# **OPINIA TECHNICZNA**

**dotycząca oceny zgodności z wymaganiami ochrony  
przeciwpożarowej dokumentacji projektowej pn. „*Naprawa poziomów  
wodociągowych (woda zimna, ciepła i cyrkulacja) na poziomie piwnic  
bud. A1, A2, B1, B2, C, D*” w nieruchomości Funduszu Składowego  
w Kołobrzegu przy ul. Norwida 3**

## Projektowane miejsce wejścia instalacji wodociągowej do budynku

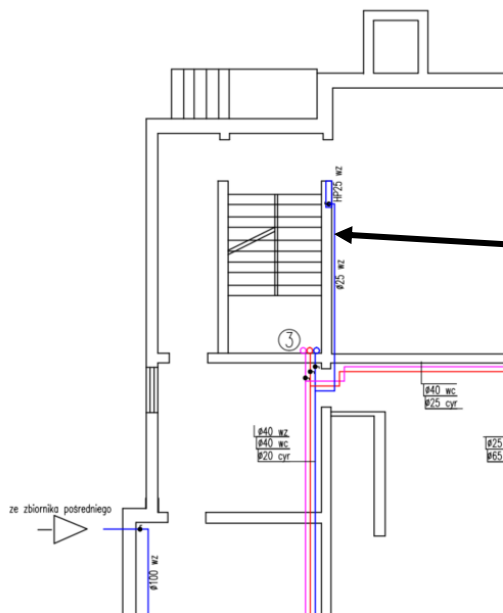
- 1) Zaprojektowano m.in. zmianę lokalizacji wejścia instalacji wodociągowej do budynku. Z przyłącza zasilane są hydranty wewnętrzne, co skutkuje tym, że zmiana ta wpływa na pracę urządzenia przeciwpożarowego:

Zmiana instalacji zasilającej hydrant wewnętrzny na kondygnacji -1 w obrębie bud. A2

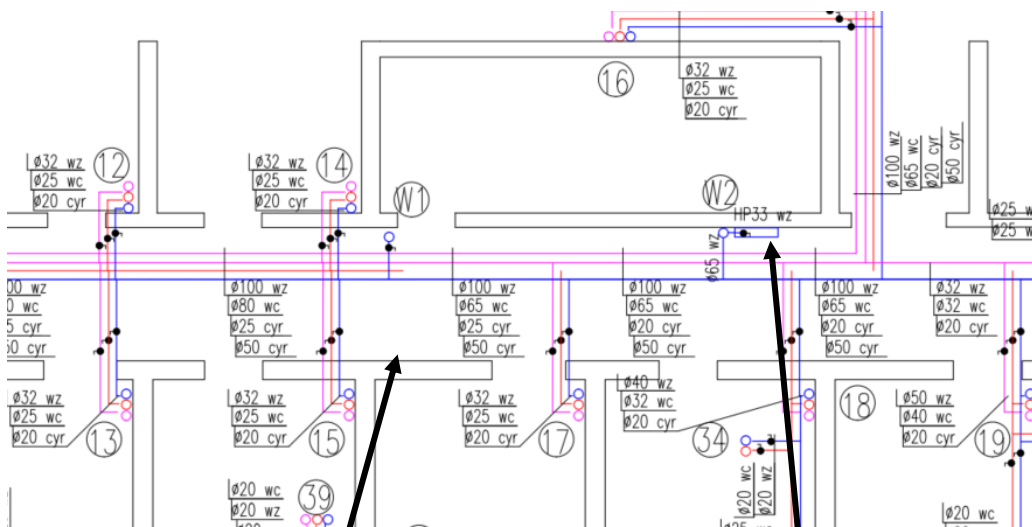
- 2) Zaprojektowano zmianę zasilania hydrantu wewnętrznego na poziomie kondygnacji podziemnej.
